Změnový list

Projekt: „Zajištění kapacity a kvality SV Pardubice“
Podprojekt 1 - III. Část Intenzifikace ÚV Hrobice

Číslo smlouvy:	62/20/SOD
Číslo změnového listu:	1/11
Název změnového listu:	Změna skladby střech SO 01 a SO 02, doplnění záchytného systému SO 01 a SO 02, nerealizace videostěny SO 02
Datum:	01/2022
Identifikační číslo EIS:	CZ. 05.1.30/0.0/0.0/17_081/0010874
Název smlouvy:	Zajištění kapacity a kvality SV Pardubice
Smluvní strany:	
Objednatel:	Vodovody a kanalizace Pardubice, a.s. Teplého 2014 530 02 Pardubice
Zhotovitel:	Společnost ÚV Hrobice Vážní 456 Hradec Králové, 503 14

Detail 001

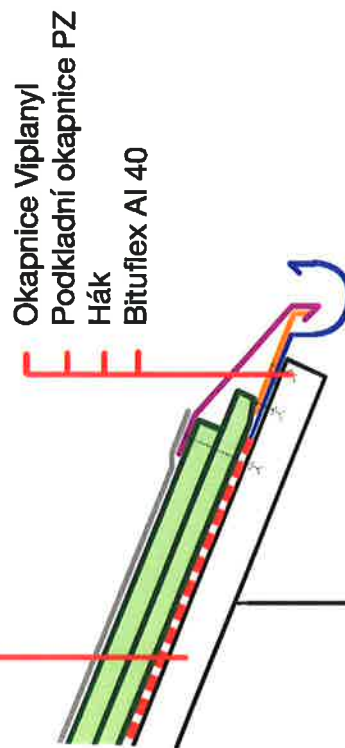
- **BOD 1:** změna materiálového provedení parotěsné vrstvy na střechách objektu SO 01 (místo fólie PE je parotěsná vrstva provedena z asfaltového oxidovaného pásu). Dále na objektu SO 01 změna provedení klempířských a tesařských detailů (úprava zakončení střechy)

Z důvodu zajištění požadované funkce parotěsnosti a vzduchotěsnosti je parotěsná vrstva provedena na bázi asfaltových pásů oproti ve výkazu výměr uvedené fólii PE vyztuženou AL vrstvou 105 g/m². Tato fólie je pro užití v takovémto typu konstrukce nevhodná (užívá se spíše do SDK podhledů). Užití asfaltových pásů je výhodné i z hlediska kotvení střešní skladby – prostupující kotevní prvek obehnou a perforaci utěsní a tím zabrání (popř. minimalizují) kondenzaci ve skladbě střešní konstrukce. Z důvodu zajištění funkčnosti střešní skladby je na objektu SO 01 provedena změna v klempířských a tesařských konstrukcích (detail zakončení střešního okraje). Z důvodu sjednocení vzhledu nového objektu SO 01 a stávajícího objektu SO 02 je na objektu SO 02 provedena změna v klempířských konstrukcích (změna hranatých žlabů a svodů za půlkulaté žlaby a kruhové svody).

- Dekplan 76S
- Minerální vata 100mm Isover
- Minerální vata 120mm Isover
- Bituflex AI40
- Penetrační emulze

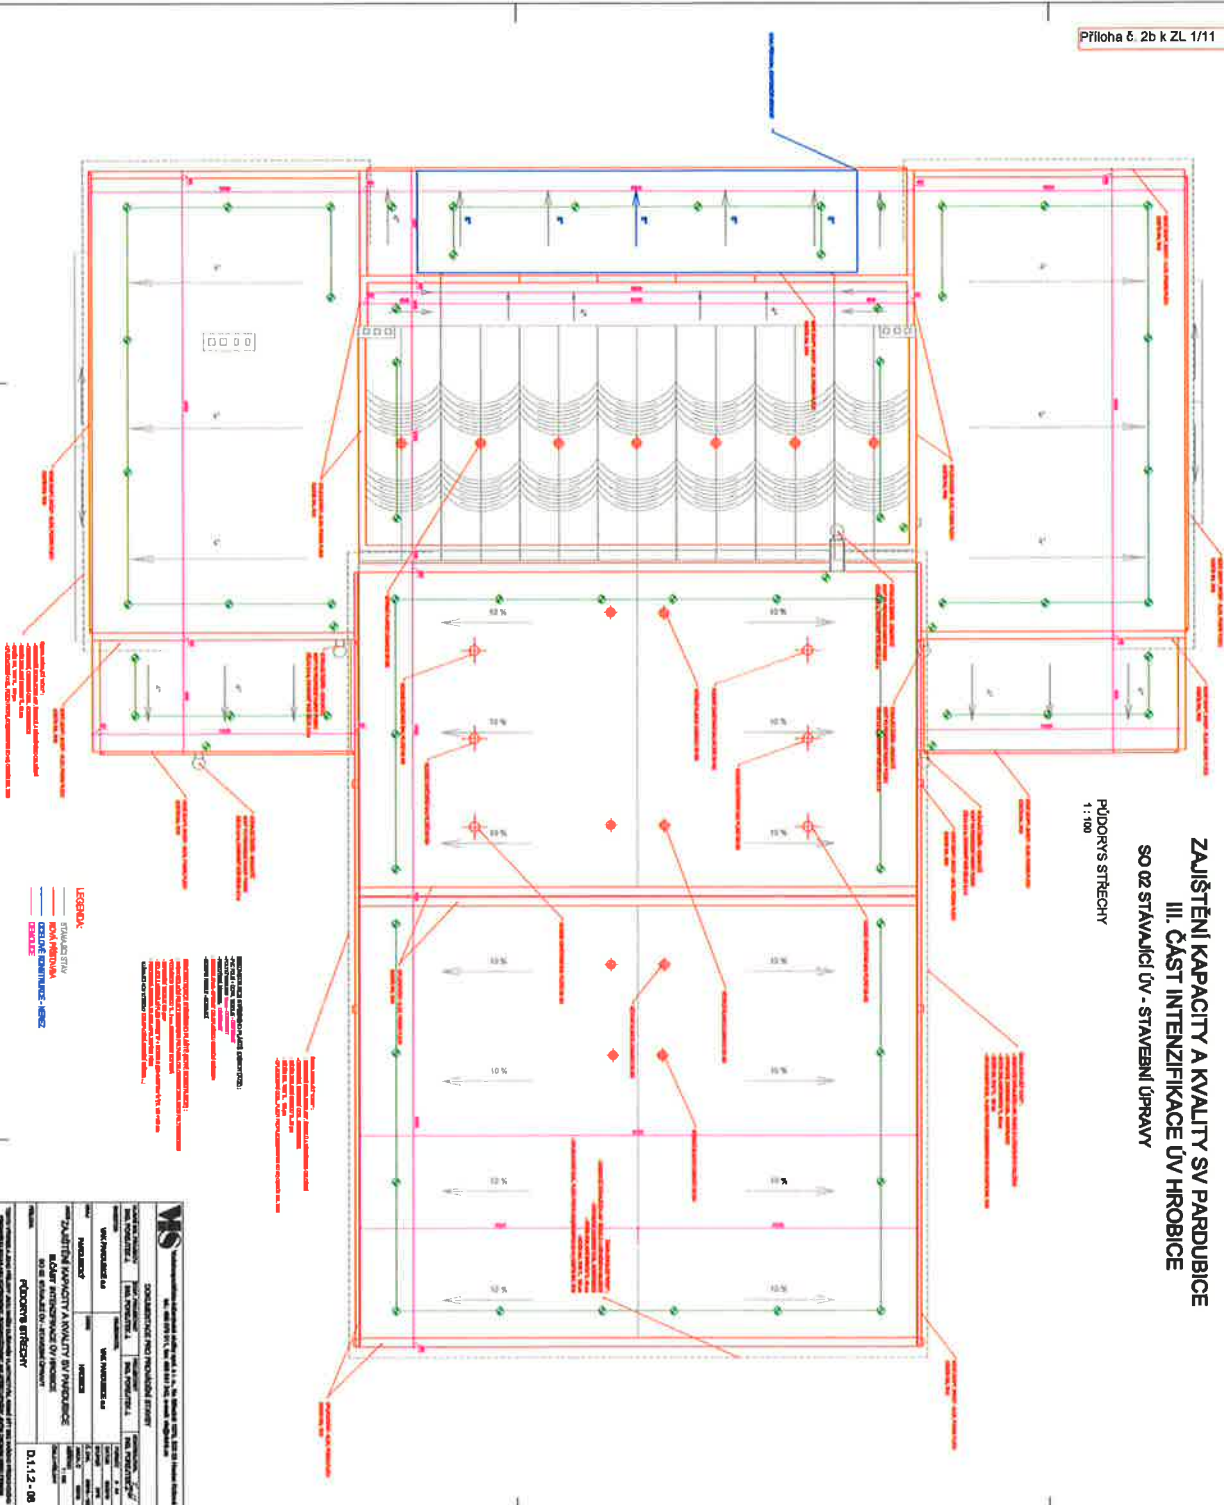
- **BOD 3:** provedení instalace, včetně dodávky záchytného systému na střechách objektu SO 01
- **BOD 4:** provedení instalace, včetně dodávky záchytného systému na střechách objektu SO 02, včetně provedení ocelové předlohy pro kotvení záchytného systému na skořepinových střešních panelech (přístavba objektu SO 02)

Pro splnění legislativních požadavků a pro zajištění bezpečného pohybu pracovníků provozu a údržby je na střeších objektů SO 01 a SO 02 doplněn záchytný systém pomocí pevných kotevních bodů (součástí dodávky není spojovací nerezové lano, dodávka postrojů, ...). Dodávkou je instalace kotevních bodů a jejich opracování v prostupu přes střešní skladbu včetně výchozí revize těchto kotevních bodů a dodávka montážního lana délky 30 m. Dále je předmětem dodávky a instalace ocelové nerezové předlohy pro instalaci kotevního systému na střeše přístavby objektu SO 02 z důvodu skořepinových střešních panelů.

Body 3 a 4 řeší dodatečný požadavek doplnění záchytného systému v případě pohybu pracovníků na střeších. Z důvodů skořepinových střešních panelů na objektu SO 02 „přístavba“ bylo nutné ze statického hlediska zvolit atypické kotvení prošroubováním kotev spárou mezi vazníky, jelikož skořepiny nevyhovují na provedenou tahovou zkoušku jakýchkoliv dodatečných kotev.
